**“Autostrada Salerno – Reggio Calabria.
Lavori di ammodernamento ed adeguamento al tipo 1/a delle
Norme CNR/80 dal km 423 + 300 (svincolo di Scilla incluso)
al km 442 + 920 – Sesto Macrolotto”**

Proponente: **ANAS S.p.A.**

Verifica di ottemperanza

Viadotto S. Gregorio

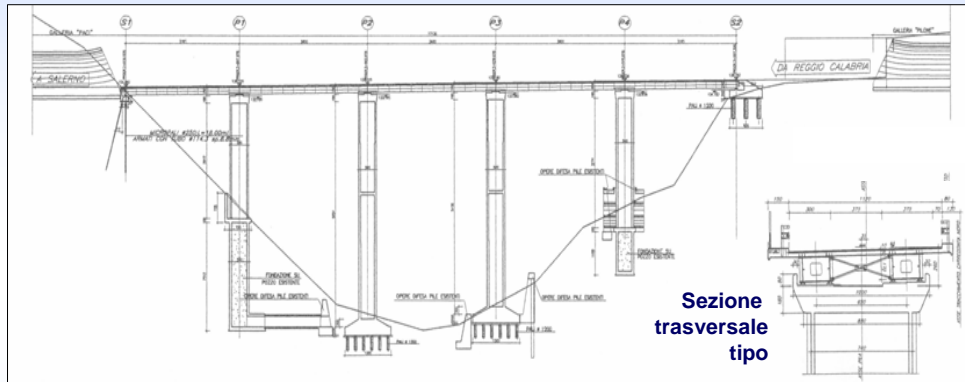
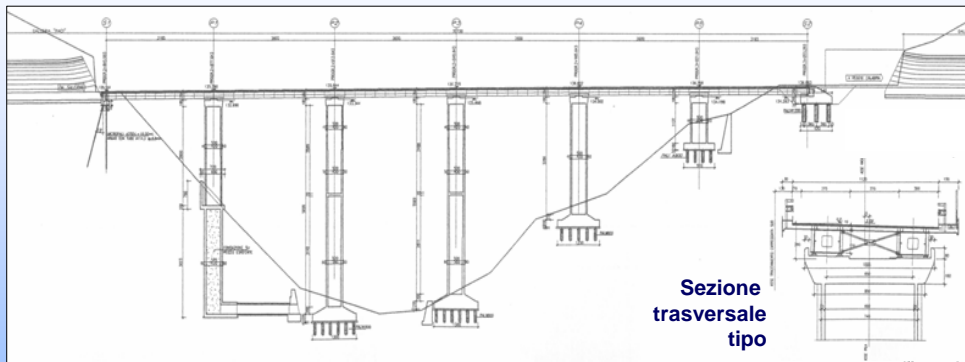
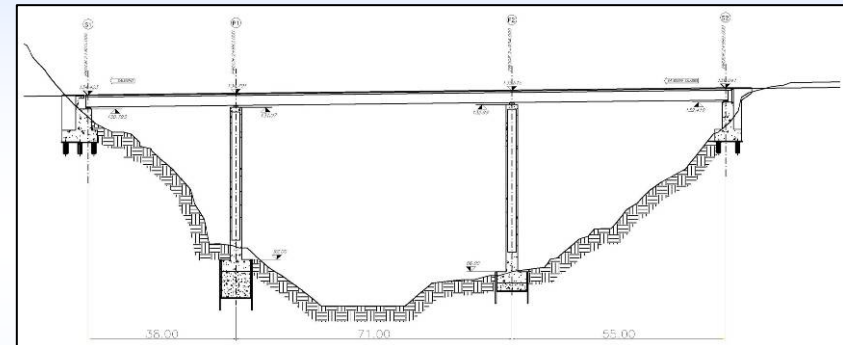
Il nuovo viadotto avrà una lunghezza di 164 mt contro una lunghezza di 171.30 mt del viadotto previsto nel progetto definitivo sottoposto a VIA. Tale soluzione comporterà una riduzione dell'impatto sul territorio, sia per la lunghezza del viadotto stesso che per la riduzione del numero di pile. Inoltre la futura carreggiata sud coinciderà con l'attuale carreggiata nord dell'autostrada, mentre la futura carreggiata nord transiterà su un viadotto di nuova costruzione.

Con le luci della nuova carreggiata nord e la riduzione del numero delle pile si persegue l'obiettivo di allineare le nuove pile esistenti dell'attuale carreggiata nord ed allo stesso tempo le nuove pile non insisteranno in alveo, il quale verrà ripristinato in corrispondenza delle fondazioni delle pile dell'attuale carreggiata sud che verrà integralmente demolita.

Svincolo di Arghillà

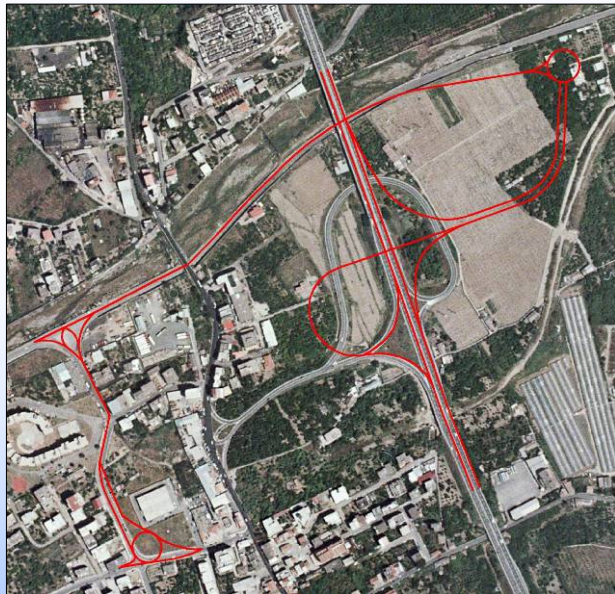
Non era previsto nel progetto definitivo sottoposto a procedura VIA.

La sua realizzazione è stata resa necessaria per migliorare la viabilità locale tra il Comune di Arghillà e Reggio Calabria. Il progetto di mitigazione ambientale prevede la riqualificazione dello svincolo, sia alla luce dell'adeguamento dell'autostrada A3 che per consentirne un migliore inserimento nel contesto paesaggistico.

Svincolo di Gallico

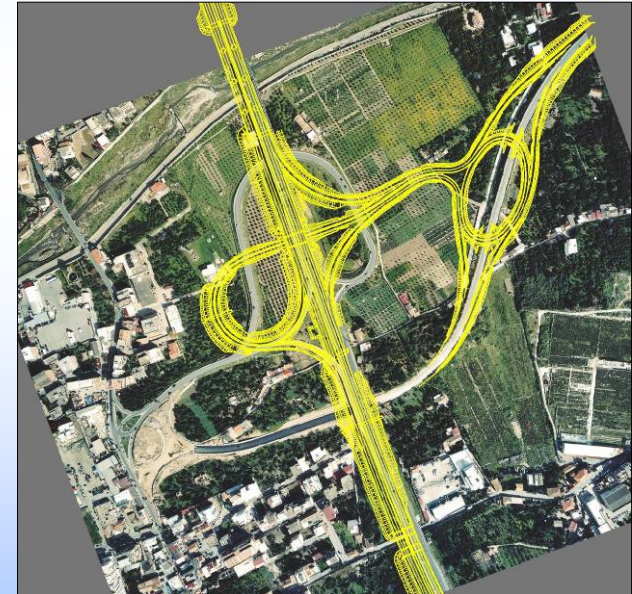
E' stato modificato rispetto allo svincolo originariamente previsto nel progetto sottoposto a procedura VIA. La sua sistemazione ha consentito una migliore percorribilità dello svincolo stesso ed una migliore gestione del traffico in funzione dell'adeguamento autostradale e dell'adiacente S.S. 184 delle Gambarie.

Imbocco nord della galleria naturale Montecorno

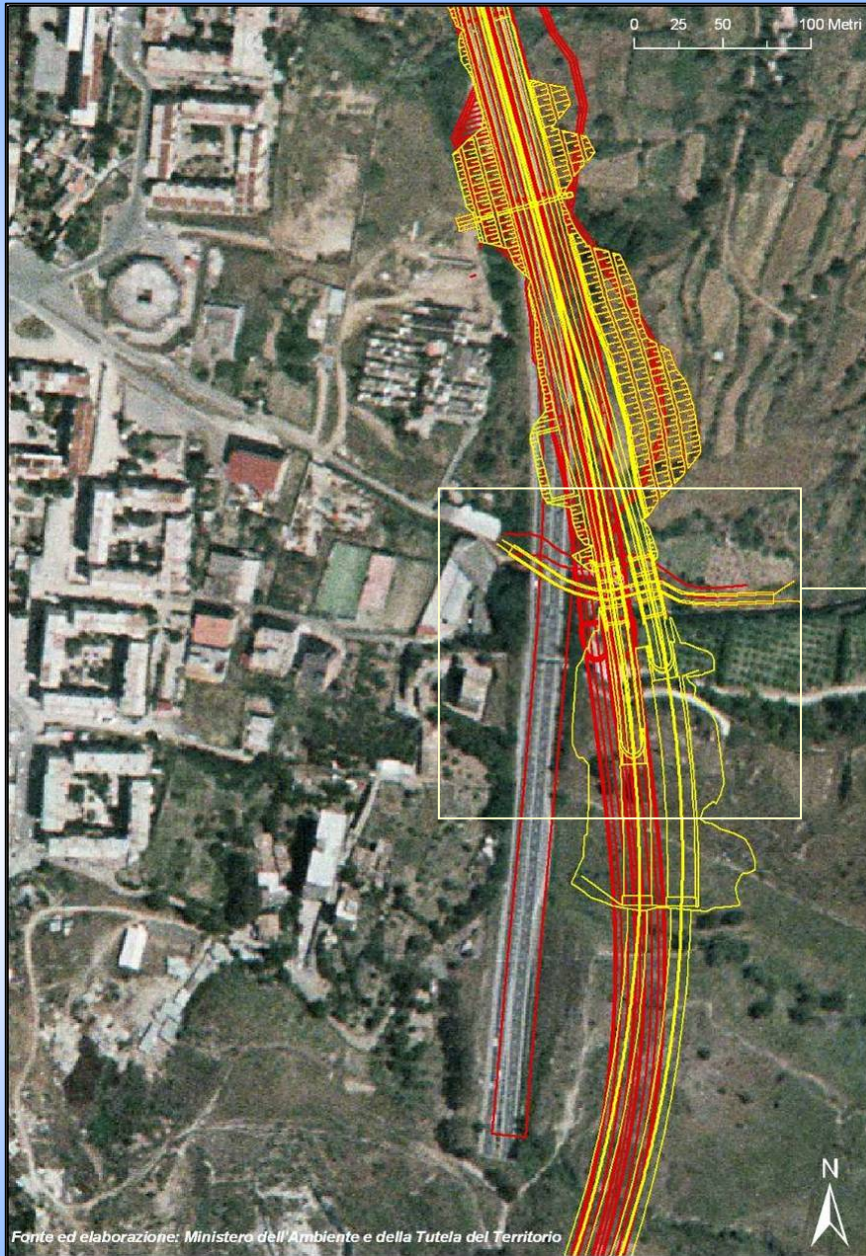
L'imbocco nord risulta essere spostato rispetto alla posizione dell'imbocco ipotizzato nel progetto definitivo oggetto di VIA
